Modulo per la presentazione delle osservazioni per i piani/programmi/progetti sottoposti a procedimenti di valutazione ambientale di competenza statale

ID: Codice procedura (ID_VIP/ID_MATTM):10844

Impianto per la produzione di energia elettrica da fonte eolica, costituito da 6 aerogeneratori della potenza complessiva di 37,2 MW, un sistema di accumulo da 25 MW e relative opere connesse in località "Rempillo" nel comune di Pitigliano (GR).

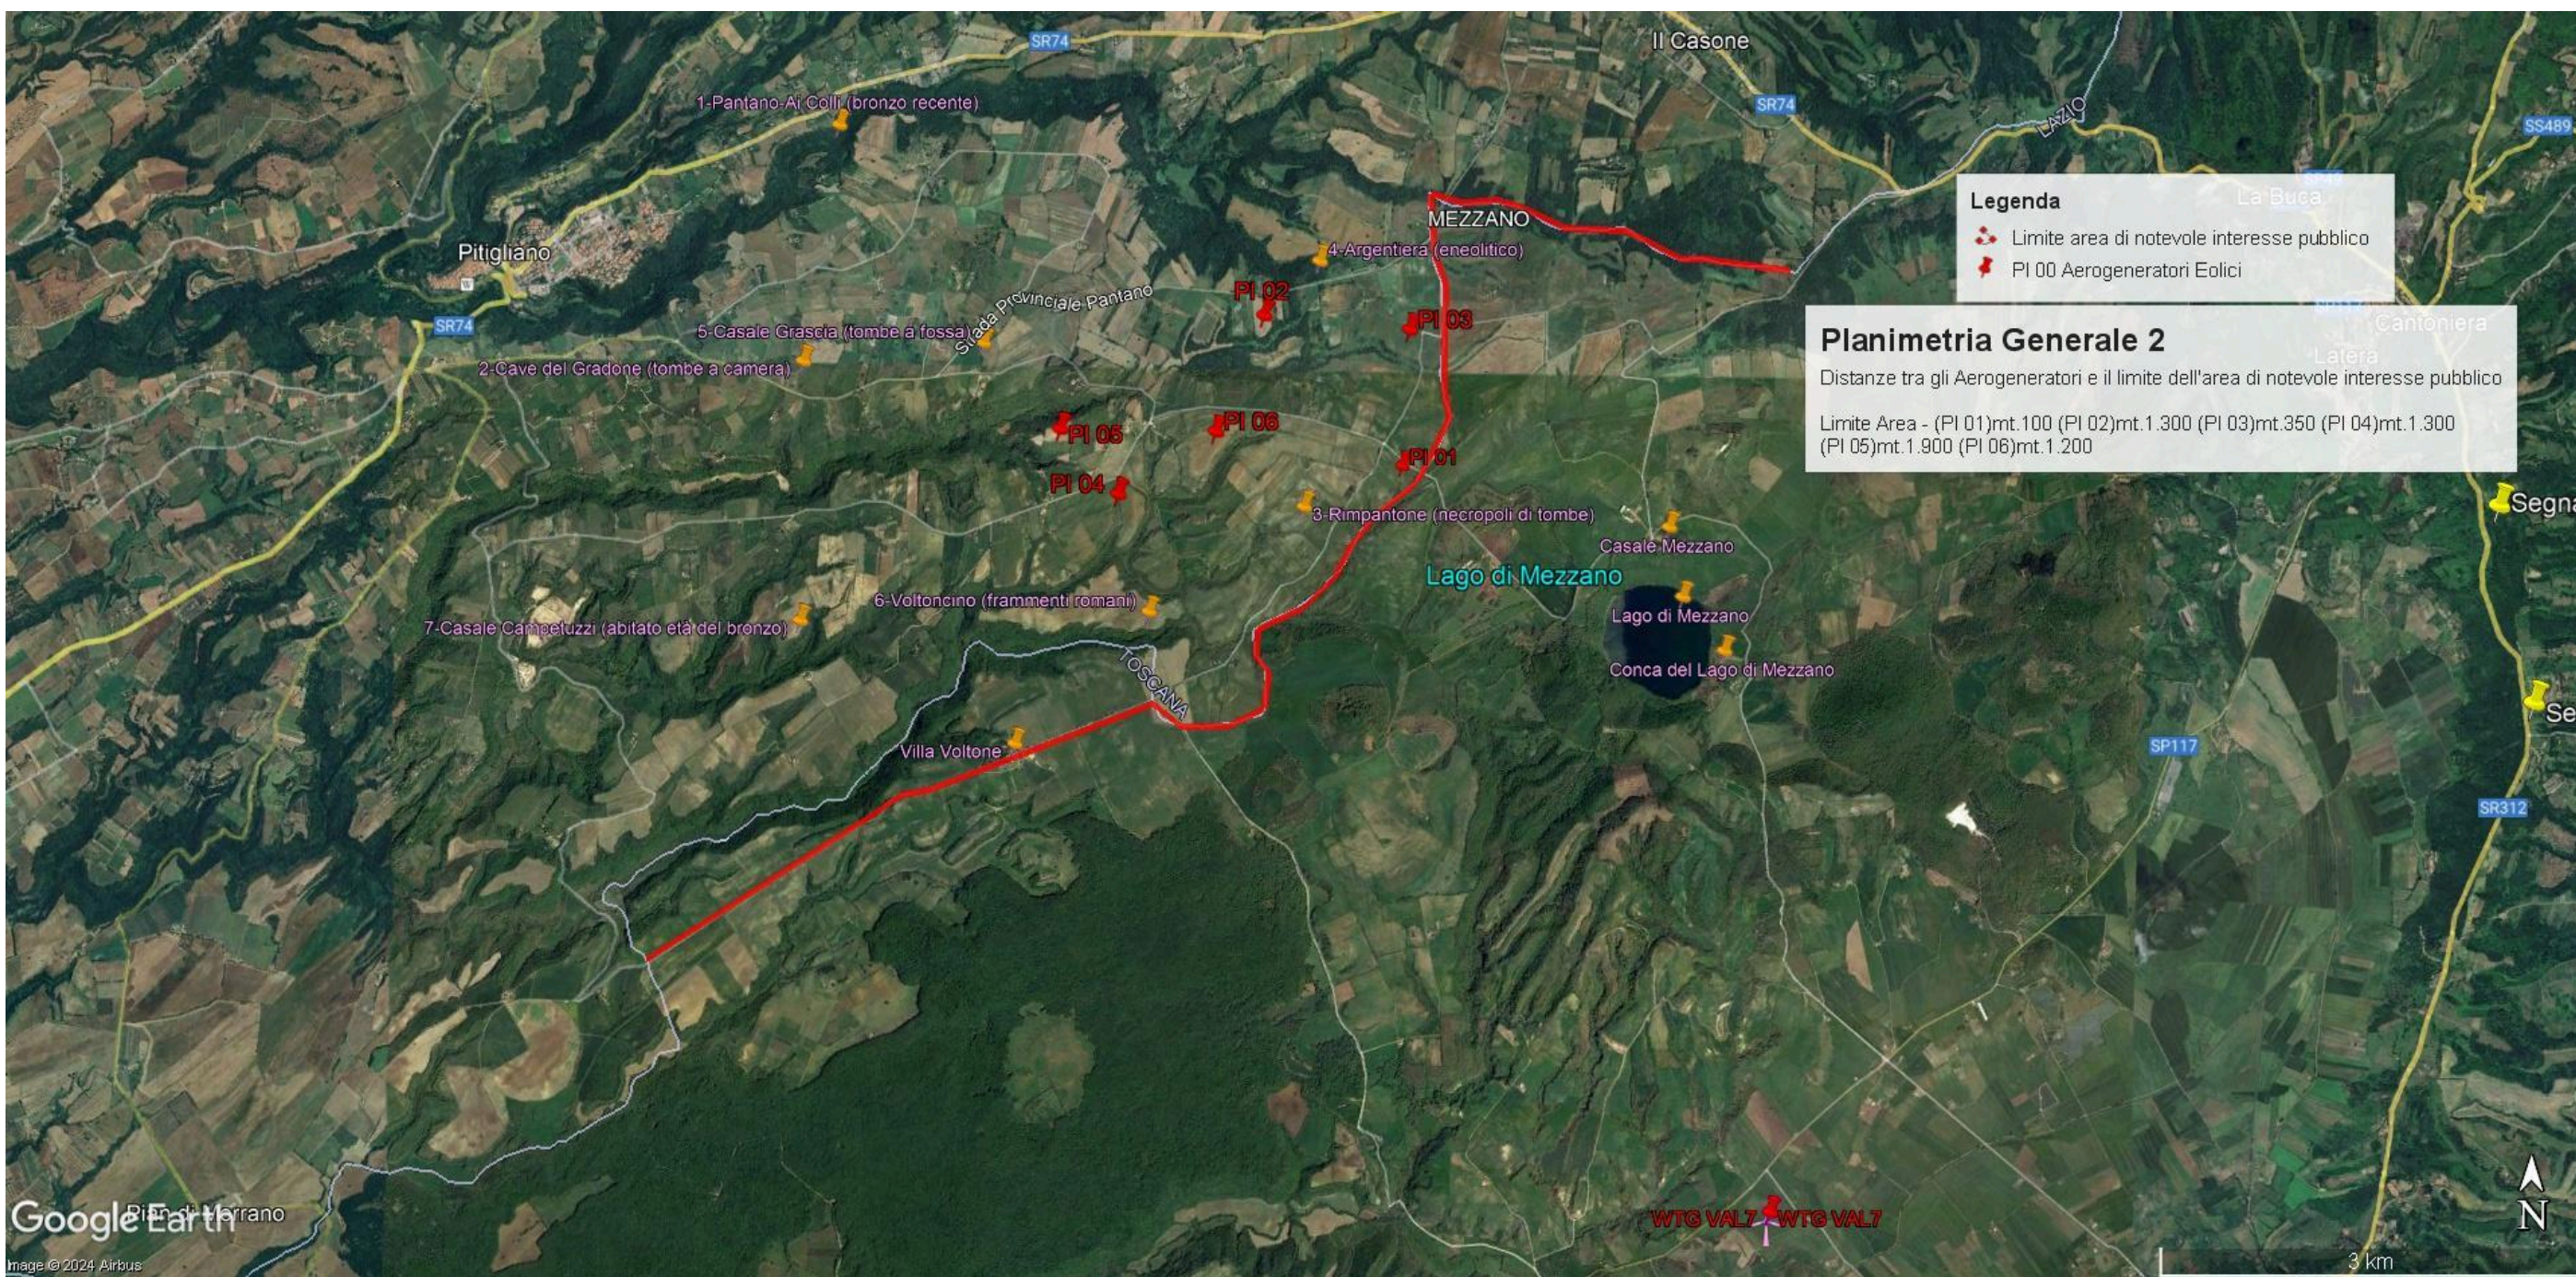
In sintesi, visti l'art. 20 comma 8 lettera c) quater del D.Lgs n 199/2021 e le Linee guida nazionali appena citate, considerato l'enorme impatto dell'impianto eolico industriale denominato "Rempillo" sulla zona paesaggistica di notevole interesse pubblico ben individuata nelle immagini n.1 e n. 2 e sui Beni Culturali evidenziati nell' immagine n. 3 dell'Allegato alle presenti Osservazioni, per la collocazione delle pale P04 e P05 direttamente all'interno del perimetro di un'area archeologica e per gli impatti anche sull'area intermedia e vasta dei pregiati territori laziali della Tuscia settentrionale e in particolare di quelli del pitiglianese ricco di emergenze agricole, naturalistiche, storiche e archeologiche del periodo etrusco ma non solo, si chiede che venga negata l'autorizzazione all'insediamento dell'impianto eolico denominato "Rempillo".

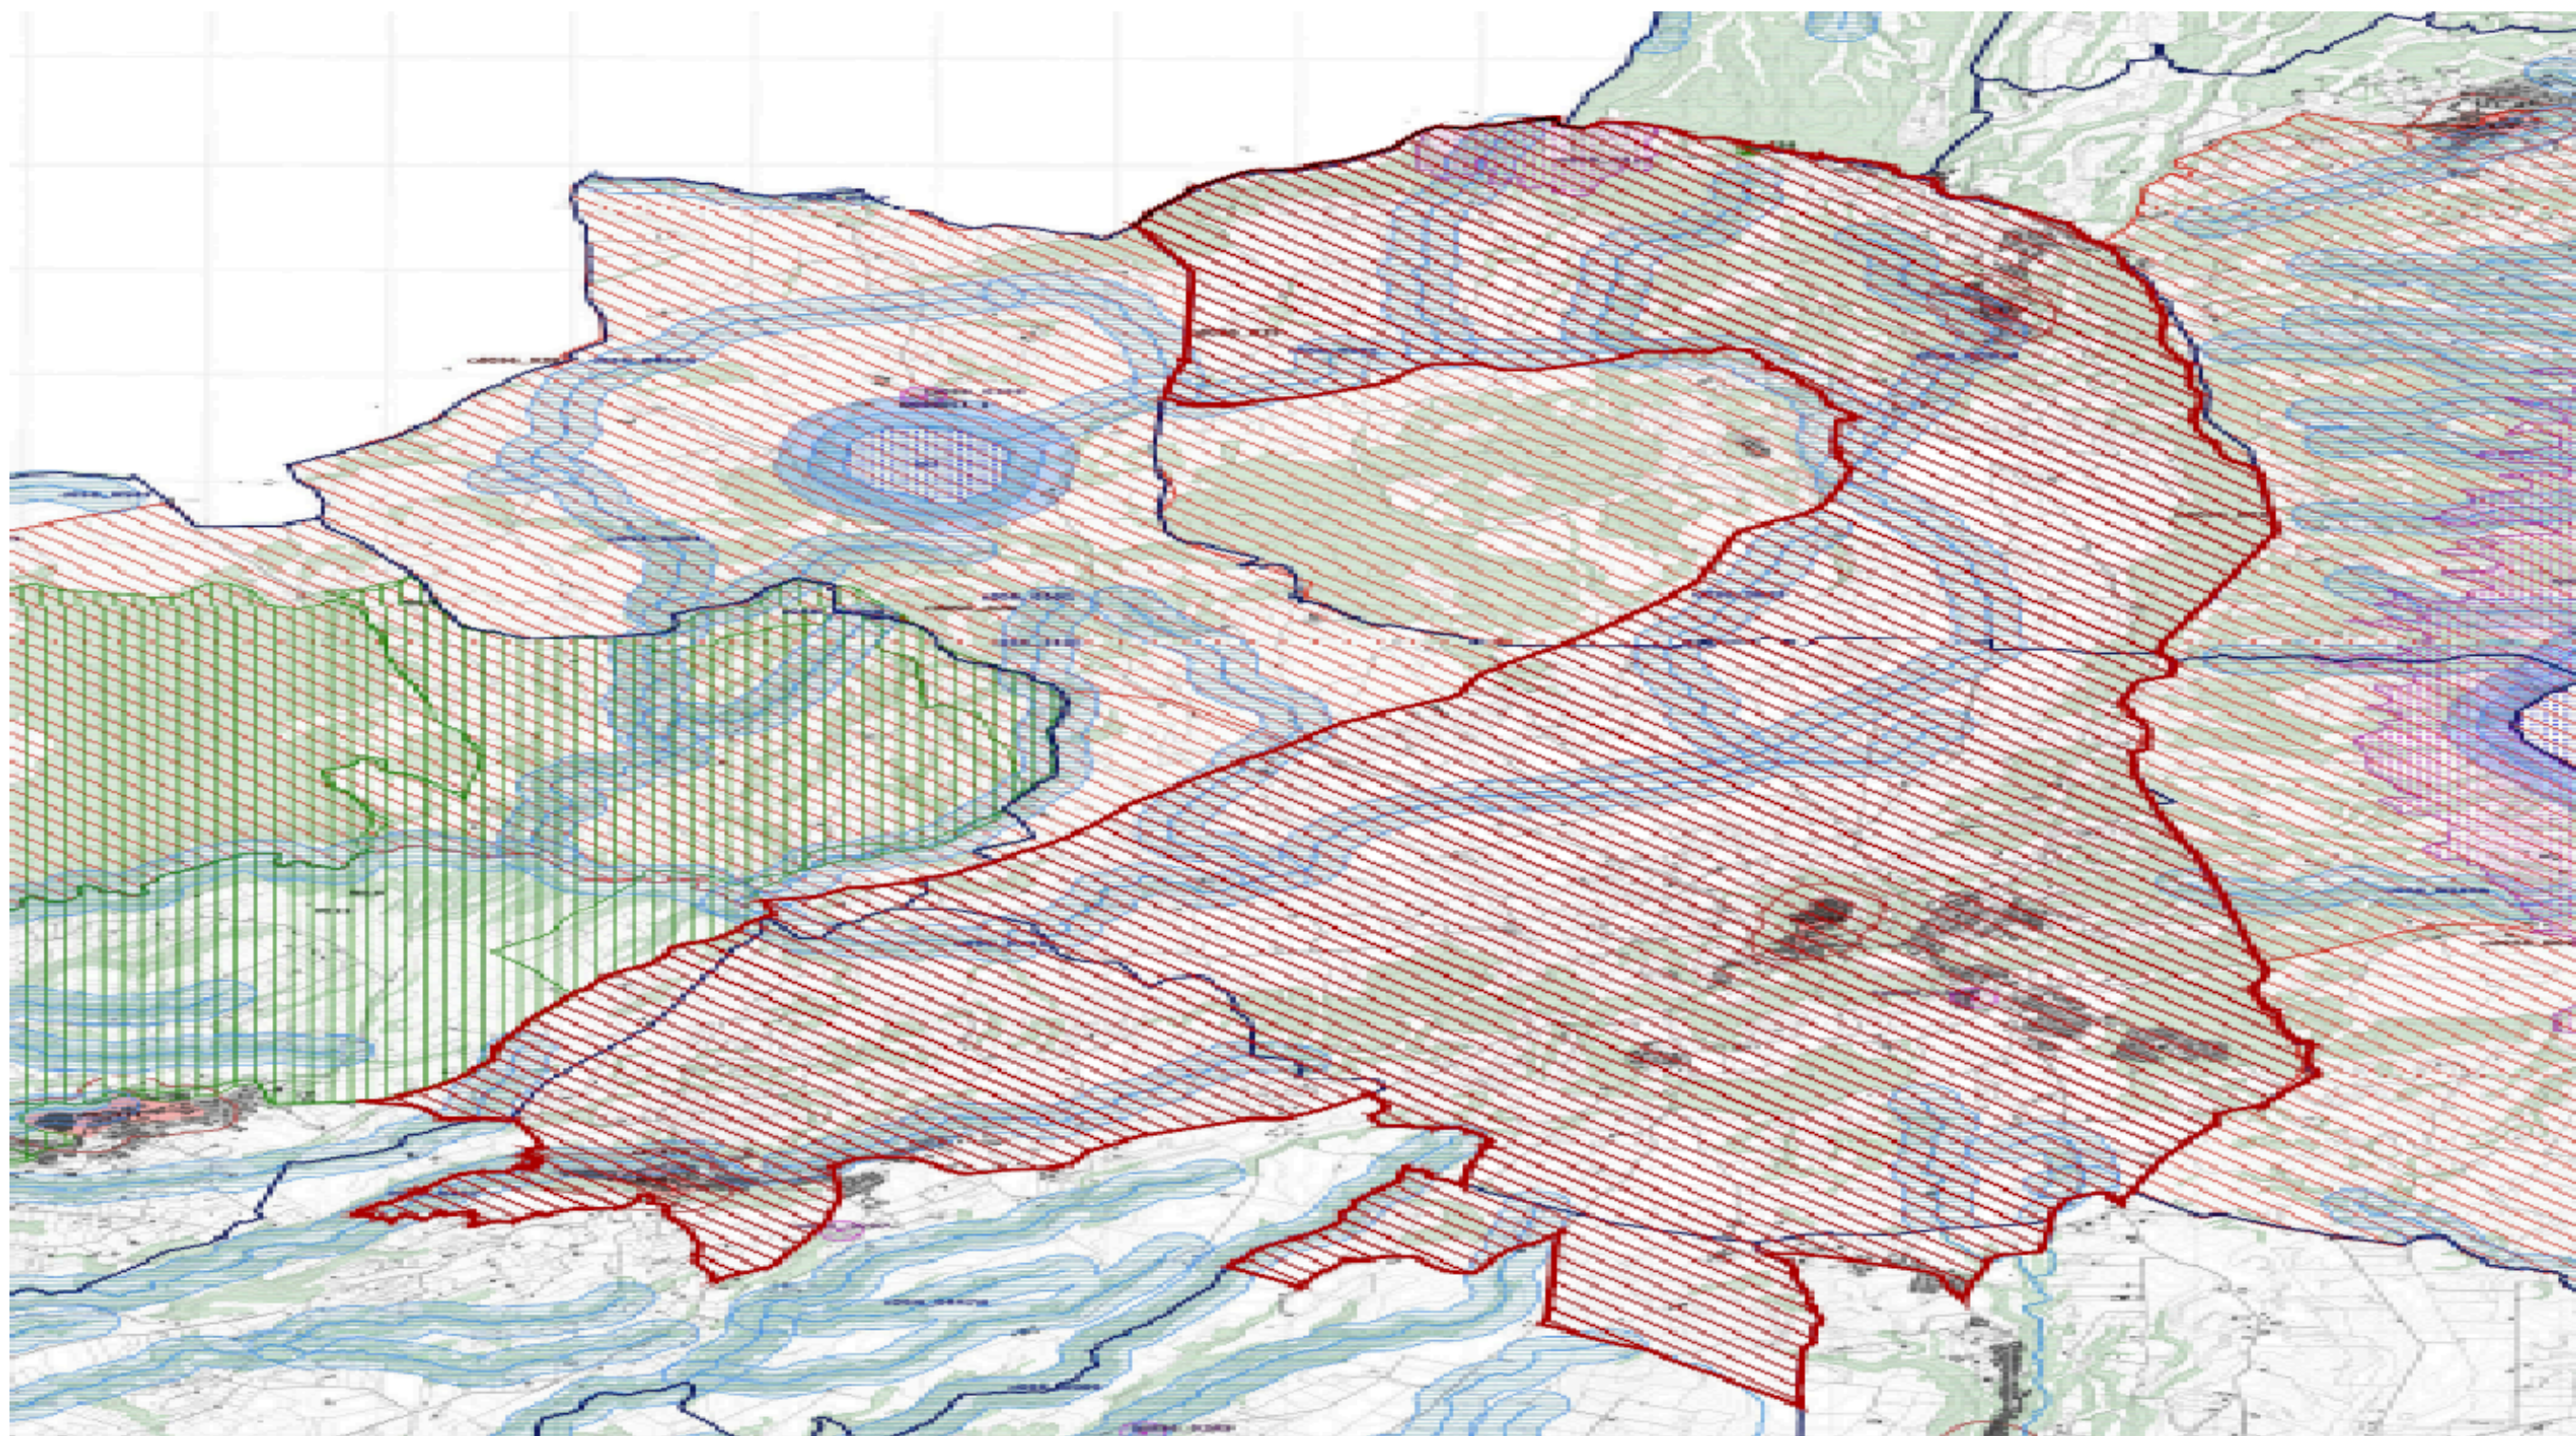
l'immagine n. 2 dell' ALLEGATO) all'area di notevole interesse pubblico " Conca del lago di Bolsena" (D.M. 24.10.1960). Praticamente una vasta zona che per interesse paesaggistico e naturalistico oltre che storico, archeologico e identitario rappresenta un unicum nel panorama nazionale.

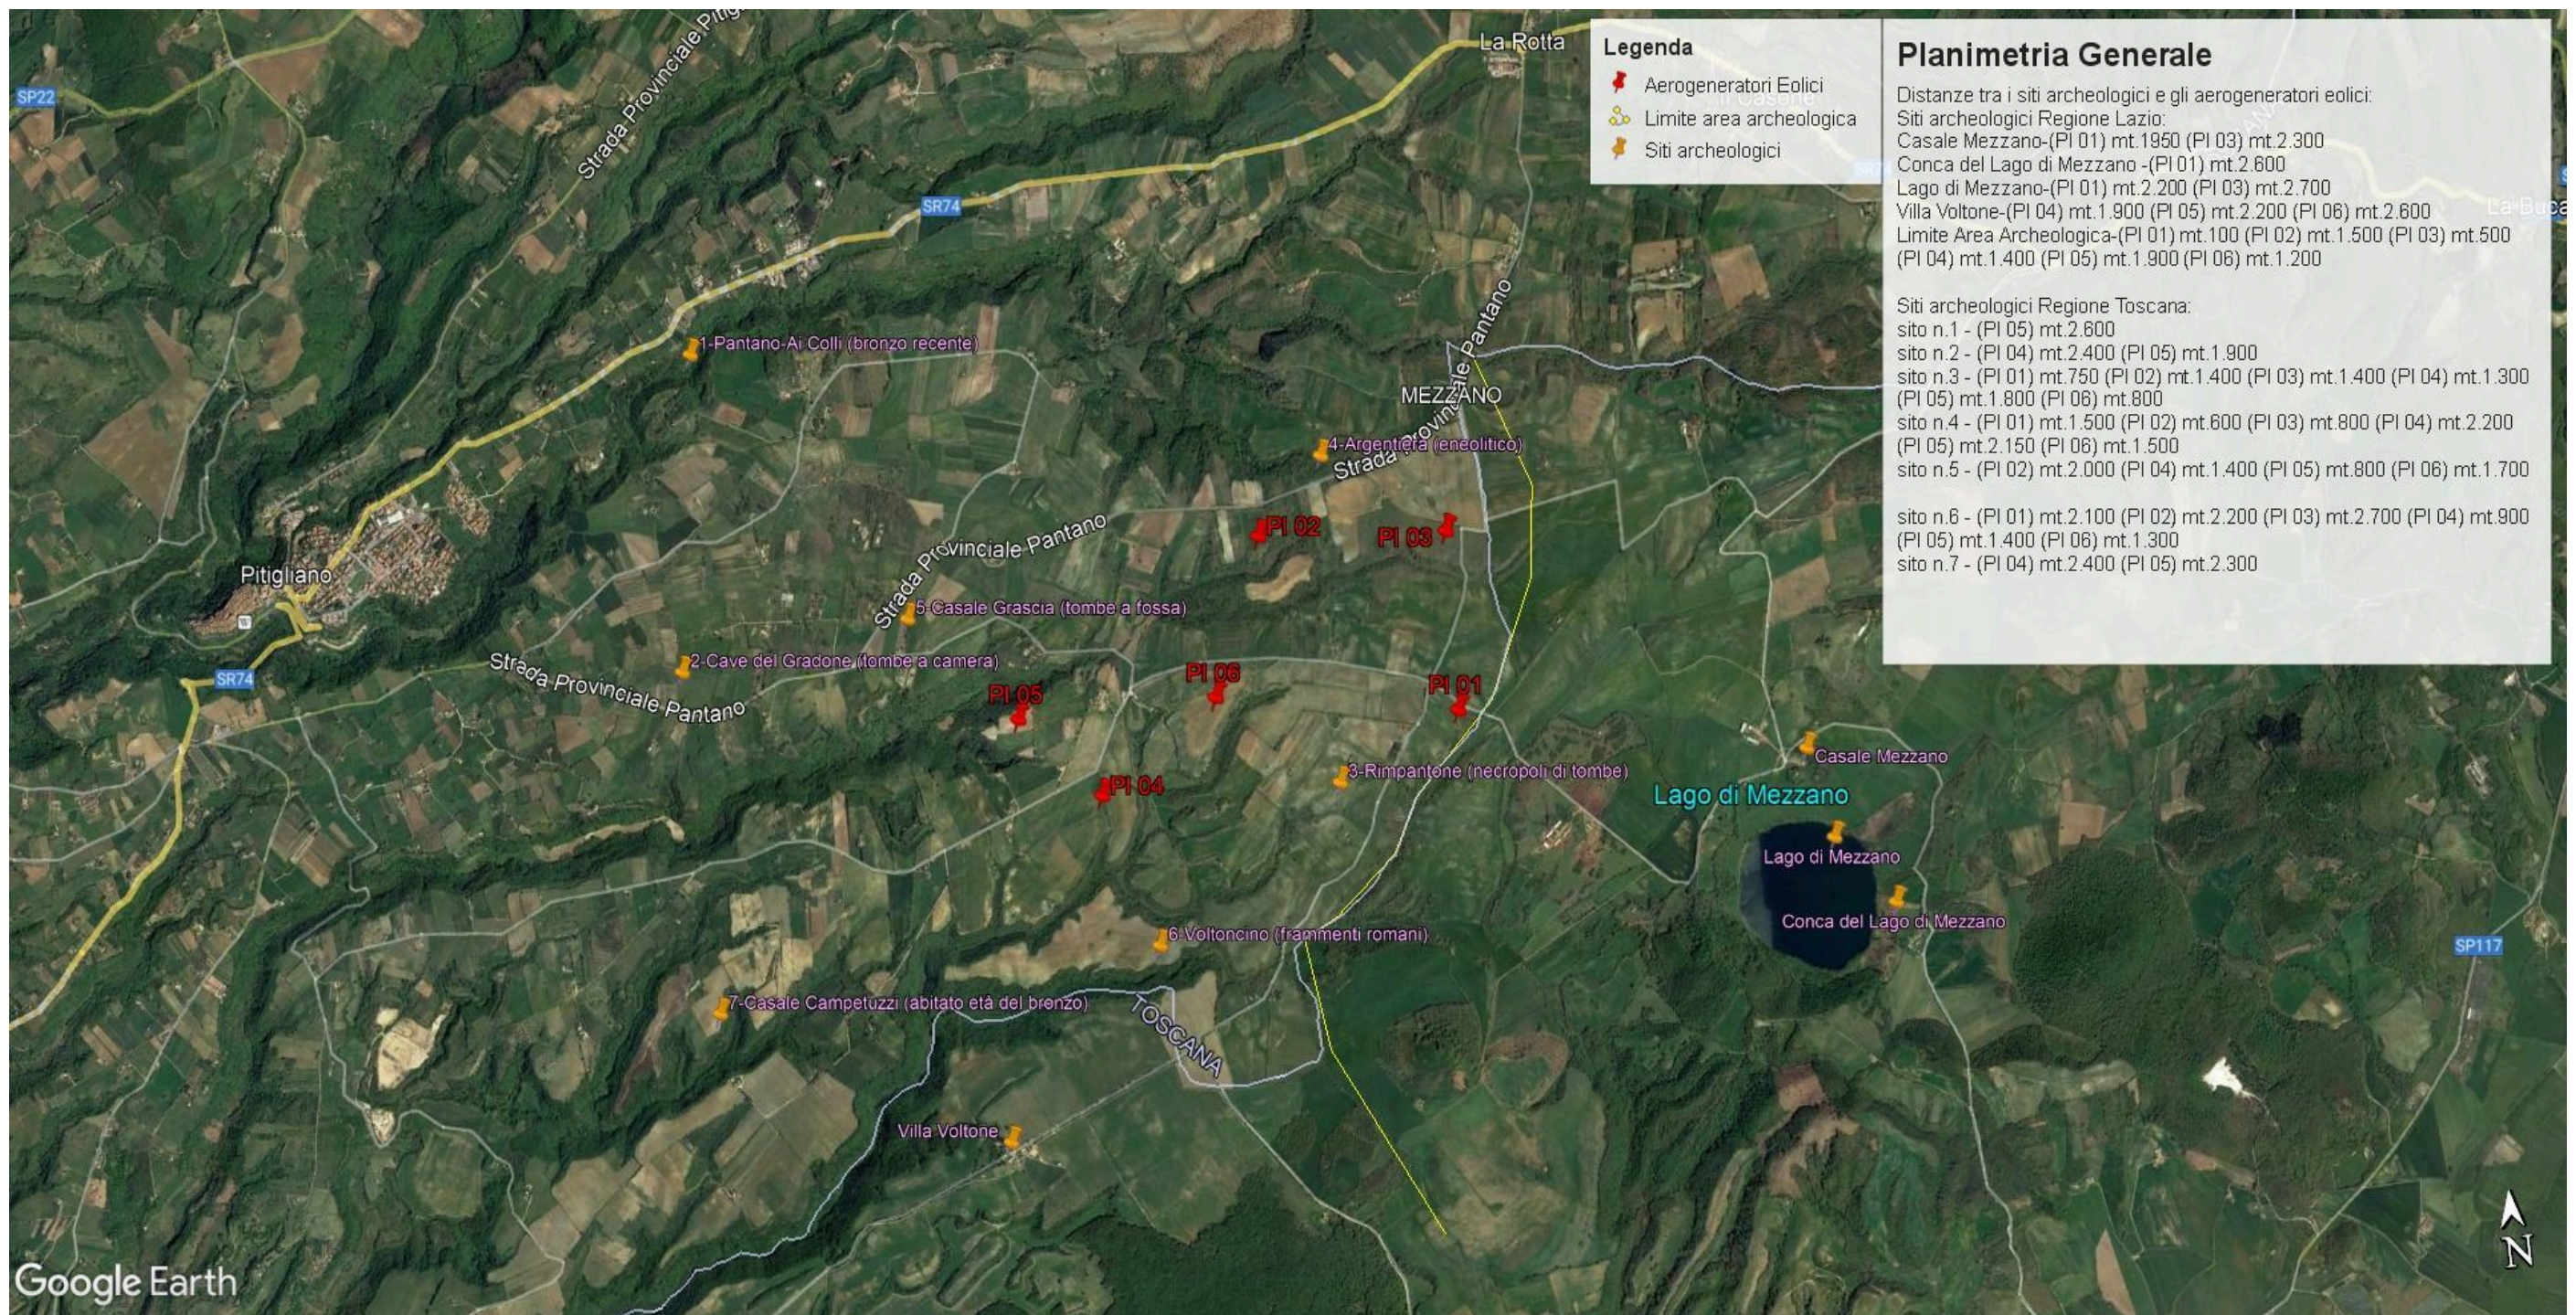
Inoltre, la zona in cui insisterebbe l'impianto eolico industriale Rempillo è compresa nelle fasce di rispetto di 3 km di diversi beni archeologici tutelati dalla parte II del Codice dei Beni Culturali (vedi Allegato, immagine n. 3). Inoltre le pale P04 e P05 ricadono all'interno di un'area archeologica che la
